*Ministero dell'Ambiente  
e della Sicurezza Energetica*

**OGGETTO:** [ID\_VIP: 10273] Valutazione preliminare ai sensi dell'art. 6, comma 9, del D.Lgs. 152/2006, relativa alla modifica delle opere di connessione alla RTN in adeguamento alla STMG fornita da Terna S.p.A. avente codice MYTERNA 202002260 del progetto Agro-Naturalistico-Voltaico della potenza di 99,42 MW da realizzarsi nel comune di Cerignola (FG) in località San Giovanni in Fonte [Riferimento ID\_VIP: 7454].  
Proponente: Tozzi Green S.p.A.  
Nota tecnica.

*Inquadramento impianto ANav ed opere di connessione su IGM Scala 1:100.000  
Y1CRT40\_ElaboratoGrafico\_0\_01-CON-signed*

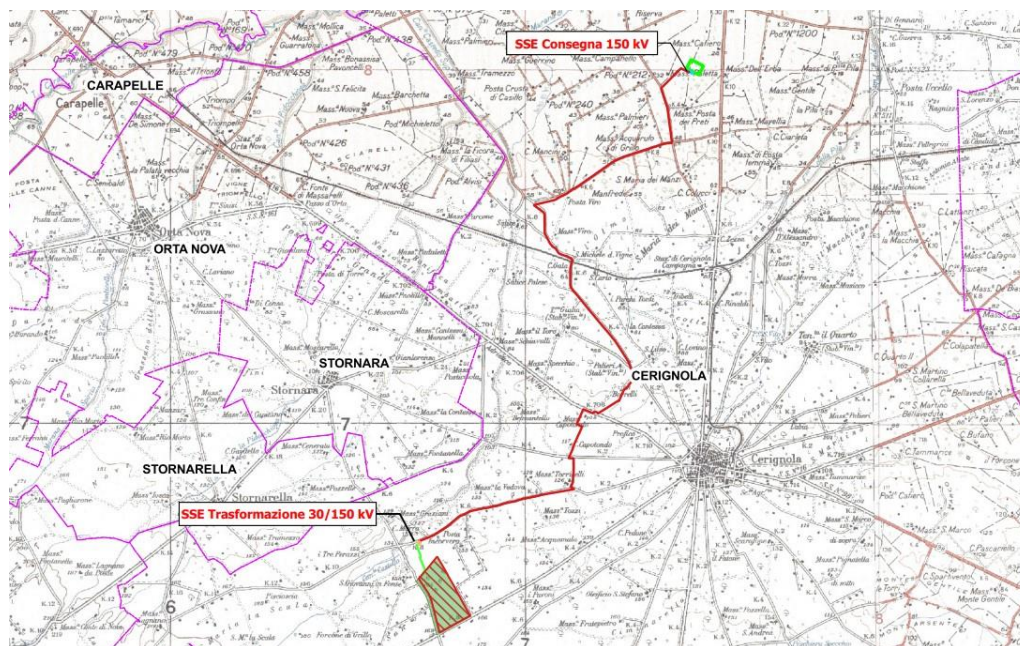
La nuova configurazione delle opere di connessione alla RTN dell'impianto Agro-Naturalistico-Voltaico ubicato in località "San Giovanni in Fonte" in agro di Cerignola, ricade interamente nel territorio comunale di Cerignola e si compone di:

- una linea MT in cavo interrato, per il trasporto dell'energia dalla Cabina di Raccolta nell'area di impianto, fino ad una Sottostazione Elettrica Utente (SSE) 30/150 kV, realizzata con una linea interrata costituita da 4 terne di cavi MT, lungo un percorso di circa 1 km, interamente su terreno agricolo.

- una Sottostazione Elettrica Utente di Trasformazione (SSE T) in cui avvengono la raccolta dell'energia prodotta (in MT a 30 kV) e la trasformazione di tensione (30/150 kV). La SSE T occupa una superficie complessiva di 2.750 mq su di un lotto di circa 6000 mq. Il progetto prevede opere di mitigazione ambientale – paesaggistica nell'intorno della stessa, per una superficie di circa 3000 mq.

- una linea AT 150 kV in cavo interrato, per il trasporto dell'energia dalla SSE T 30/150 kV alla Sottostazione Elettrica di Consegna a 150 kV (SSE C), lungo un percorso di circa 22,5 km, così suddivisi: 16,955 km su strade asfaltate; 4,505 km su strade non asfaltate (sterrate); 800 m su terreno vegetale e 240 m in TOC, a loro volta così suddivise: TOC per attraversamento Autostrada adriatica di 40 m; TOC per attraversamento Ferrovia Lecce – Bologna di 45 m; TOC per attraversamento autostrada A14 di 155 m e altri attraversamenti trasversali di minore entità, in corrispondenza di piccoli canali ed eventualmente incroci con altri sottoservizi.

- una Sottostazione Elettrica Utente di Consegna (SSE C) collegata, tramite un sistema di sbarre AT condiviso con altri produttori, alla nuova Stazione Terna SE "Terna Cerignola", di prossima realizzazione.
